再生会議委員グループによる整理結果について

事業計画（素案）の課題整理に係るグループ編成

< 図10. 三番瀬の再生のための「水循環の再構築」のフロー >

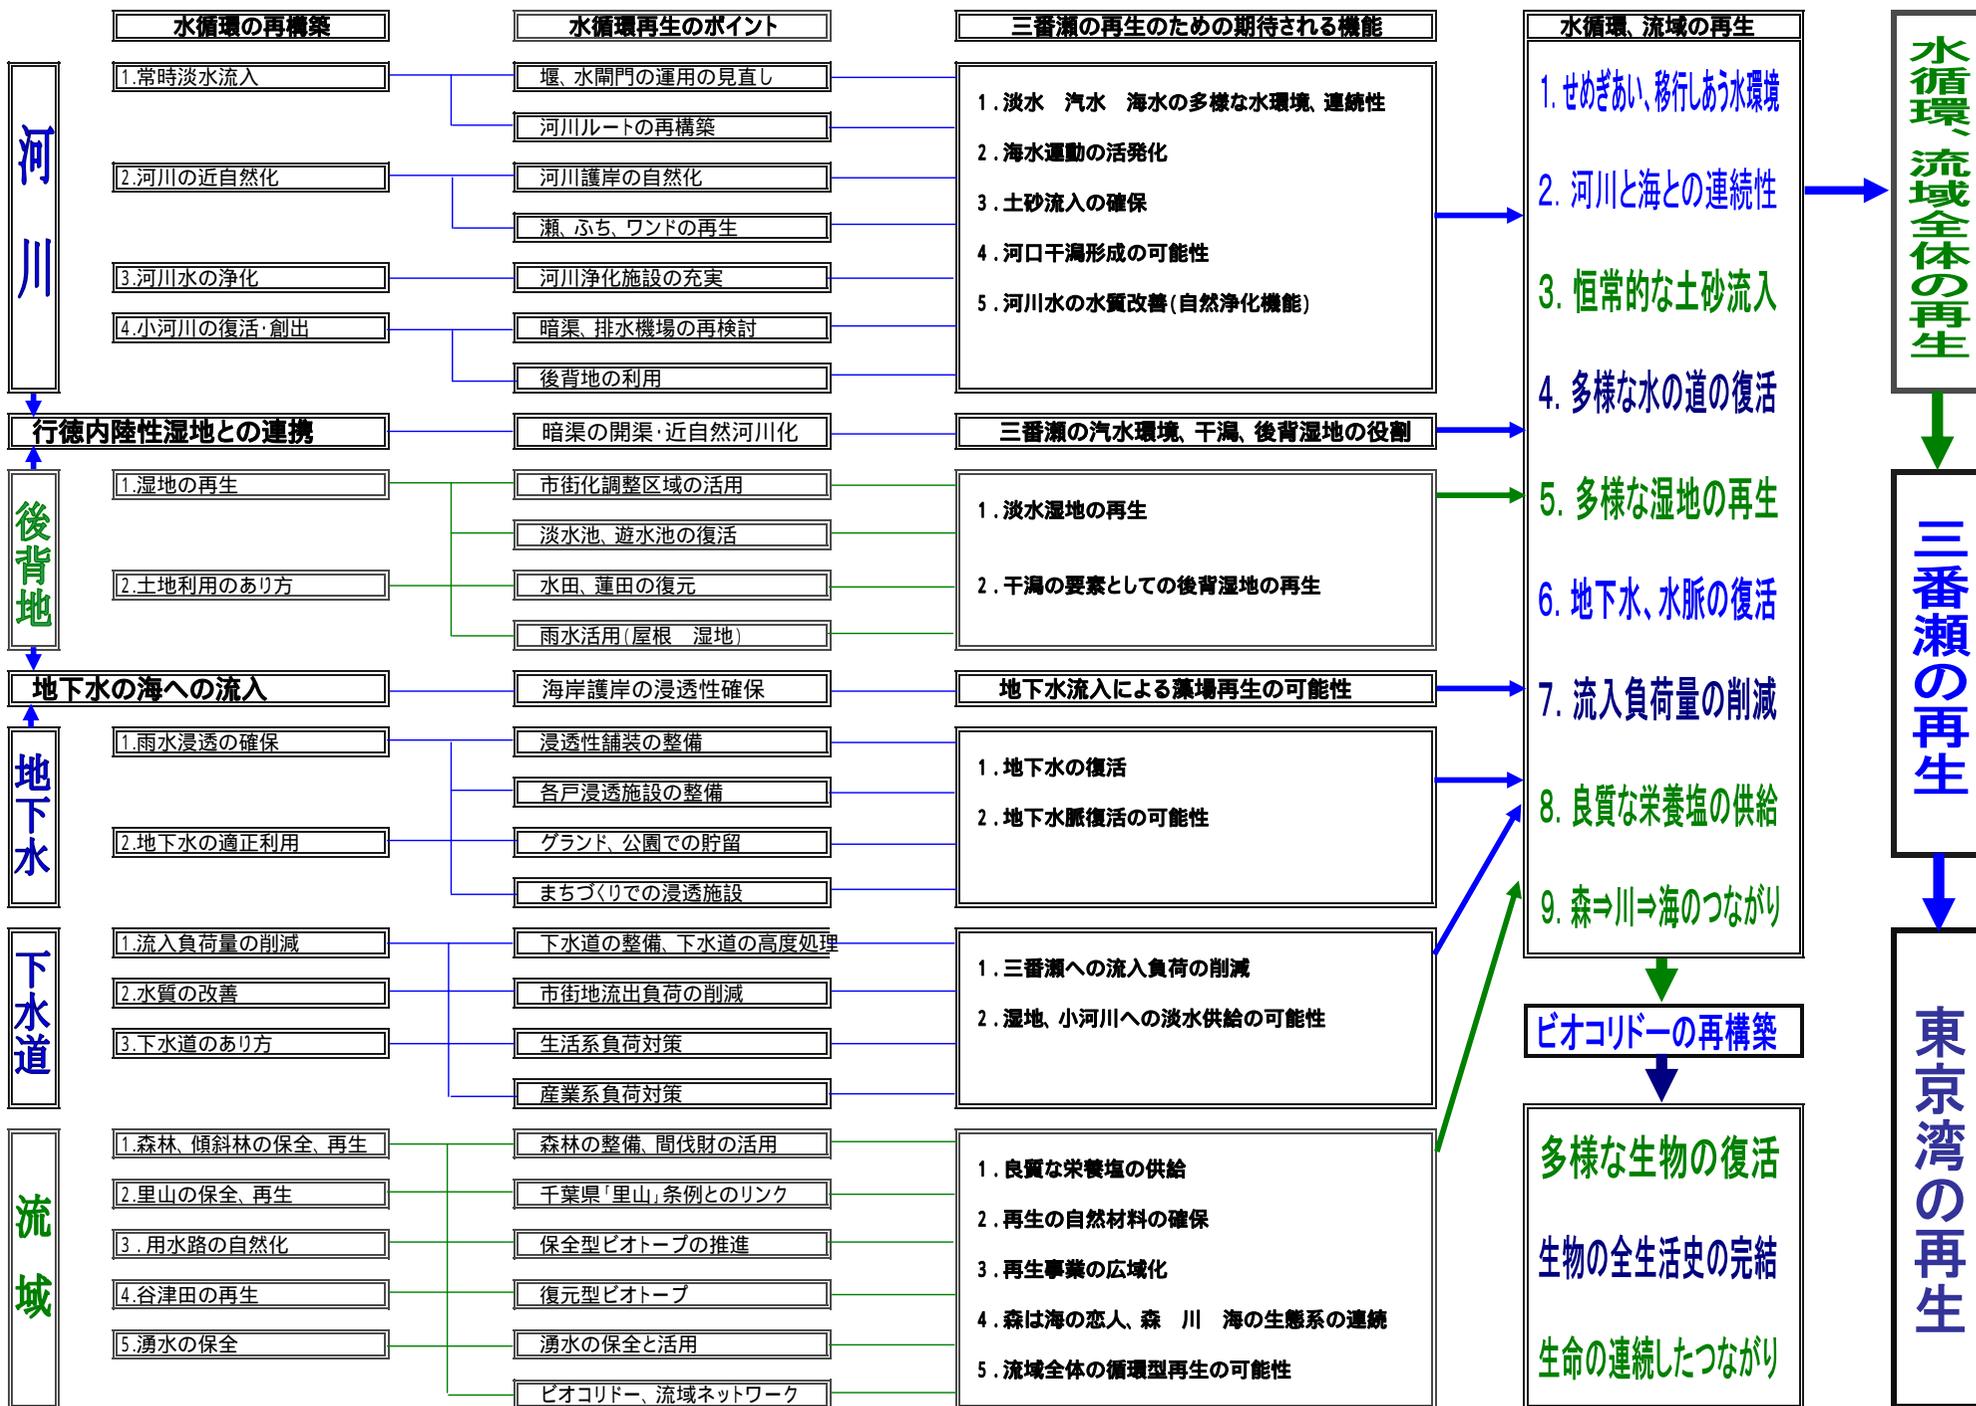
その他	<p>第1節、第2節、第4節の全体として、「三番瀬再生計画検討会議」(円卓会議)の「河川・流域ワーキング」でとりまとめた「三番瀬再生のための『水循環の再構築計画』」の表1『三番瀬の再生』のための『水循環の再構築』の方向性(中・長期的視点) および「三番瀬再生」にとっての『水循環再構築』の方向性が整理されているので、2つの表を参考資料として「再生会議」の説明時に添付する。</p>		
--	-----	--	--	--
